SERVICE INFO

BMW 向け油圧式テンションユニット変換キット 533 0097 10 および機械式テンションアーム 533 0015 10

533 0015 10	(機械式)
533 0097 10	(油圧式)

画像 1：533 0015 10 (機械式)

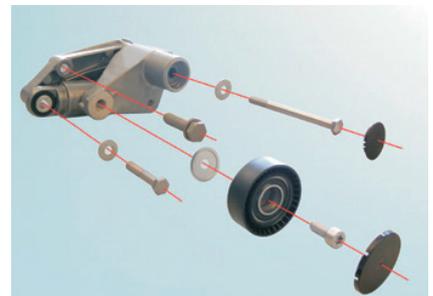
OE の機械式テンションアーム 533 0015 10 (画像 1) に代わり、油圧式ダンパー付きテンショナー (画像 2) が提供されています。

シェフラーオートモーティブアフターマーケット部門は、代替品として、変換キット 533 0097 10 を提供しています。キットには、油圧式ダンパーに加えて、機械式から油圧式テンショナーへの変換に必要なすべての部品が含まれています (画像 3)

画像 4：機械式テンションアームの
取り付け位置

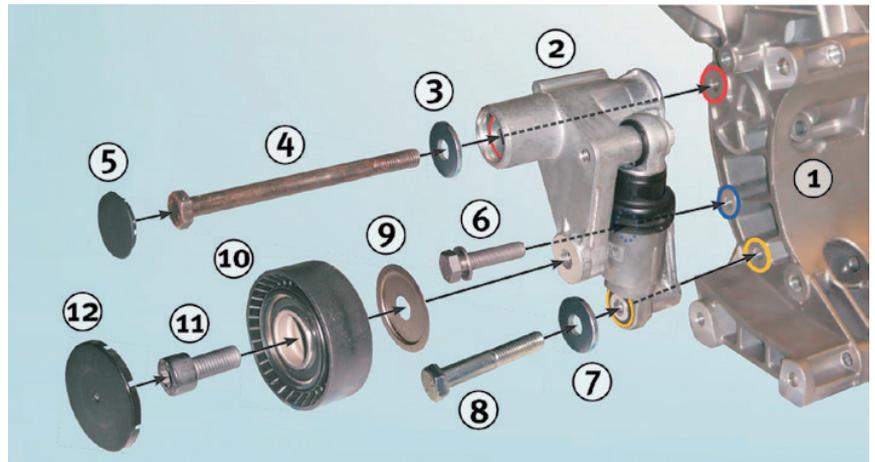
画像 5：関連するすべての部品を含む油圧式変換キット 533 0097 10 の取り付け位置

正常に動作させるには、機械式テンションナーと油圧式テンションナーで異なる取り付け穴を使用する必要があります。
